Valutazione di Impatto Ambientale relativa ad un parco eolico sito nel territorio dei Comuni di LESINA ed APRICENA (FG) ed infrastrutture connesse nei Comuni di Poggio Imperiale e San Paolo di Civitate (FG) della potenza pari a 33,6 MW

ID_VIP:4155

**Risposta alla Richiesta di Integrazioni nota prot.
DVA-D2-II-3426_2018-0147**

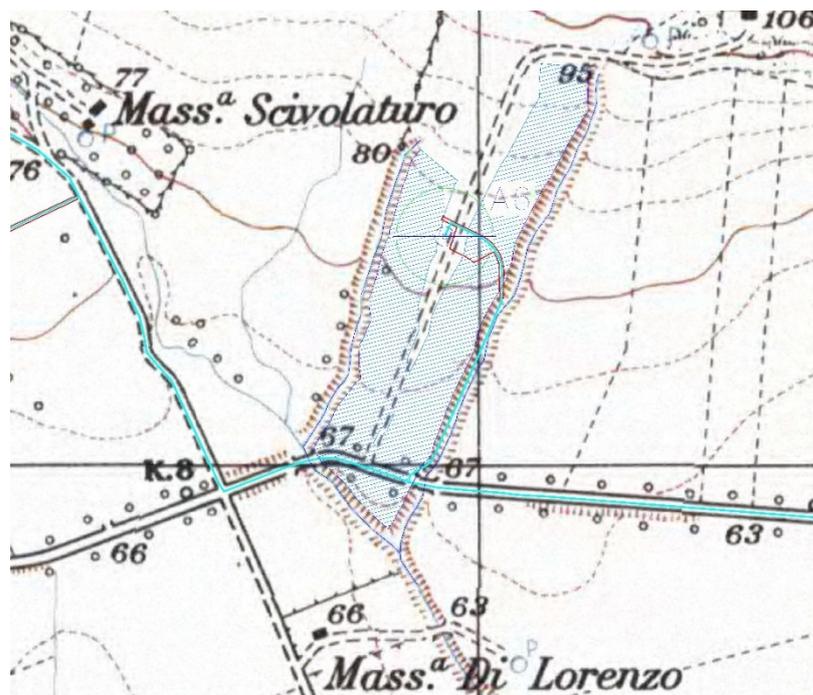
Approfondimenti circa le interferenze di alcuni aerogeneratori con il reticolo idraulico esistente e con il PAI, in particolare per quanto riguarda l'aerogeneratore n. 6. Elencare le eventuali modalità di fondazioni che si intendono adottare in corrispondenza di tale vincolo e eventuali approfondimenti tecnici puntuali che si intendono effettuare

Nell'area impianto, intesa come porzione di territorio ove sarà realizzato l'impianto eolico di progetto e le relative opere accessorie di interconnessione alla Rete di Trasmissione Nazionale (RTN), sono stati individuati n° 7 (sette) corsi d'acqua denominati:

1. "Can.le Basanese,
2. "(Affluente di) F.so di Padre Francesco",
3. "V.ne Chiagnemamma",
4. "F.so di Padre Francesco",
5. "(Affluente di) V.ne Chiagnemamma",
6. "Sorg.te del Fico",

7. "F.so dei tre Cani".
